Lp.	Nr pomieszczenia	Pytanie	Odpowiedzi
1	SW_01	Proszę o wskazanie wymiarów logotypu o którym mowa w "zał. nr 1 PFU opis pomieszczeń_LD". Proszę o przesłanie logo w pliku krzywych jeżeli mają Państwo lub o zdjęcie poglądowe do wyceny	W zakresie Wykonawcy jest doprowadzenie podłączenia elektrycznego. Logo zostanie dostarczone w trakcie Inwestycji.
2	SW_01	Proszę o podanie Wymaganej odporności ogniowej drzwi DZ	Drzwi istniejące EI60 do wymiany na zestaw EI60 przeszklony
3	SW_02	Proszę o wskazanie prawidłowego poziomu sufitu na przekroju wskazywany jest poziom 200 cm natomiast na rzucie sufitów 290 cm	Wysokość pomieszczenia - 290cm, na przekroju uwzględniono poziom spodu stropu mierzony od 0 projektowego.
4	SW_02	Proszę o wskazanie wysokości drzwi oraz wysokości całkowitej drzwi szklanych z ścianą szklaną - brak wymiarów na rysunkach	wysokość w świetle przejścia - 220cm, h otworu na drzwi ze ścianą szklaną - wysokość do spodu sufitu - 290cm

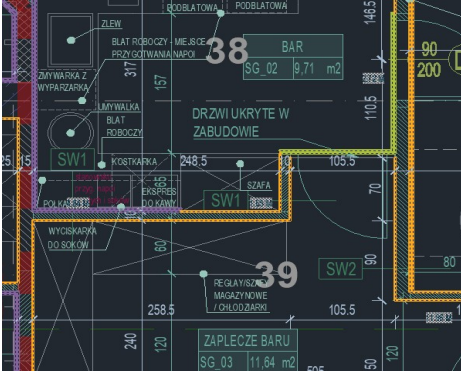
10	SW_03	Na rysunku znajduje się bramka podnoszona. Natomiast nie ma jej w pliku "zał nr 1 PFU opis pomieszczeń_LD" związku z czym proszę o informację czy brama jest w zakresie GW? Jeżeli jest proszę o podanie czy ma być ona sterowa, w jaki sposób. Dodatkowo proszę o wytyczne materiałowe. 	Wykonawca w ramach umowy powinien przewidzieć montaż dipoda wejściowego wraz z podłączeniem zasilania oraz sterowania zgodnie z wytycznymi ESOK.

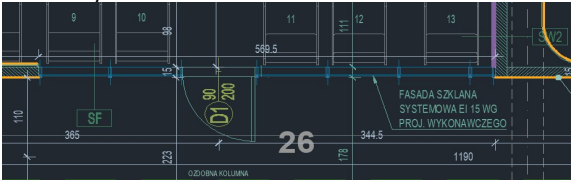
24	SW_05R*	Proszę o potwierdzenie że w pomieszczeniu SW_05R* znajdować się ma prysznic ponieważ brak go na rysunkach aranżacji. 	potwierdzamy
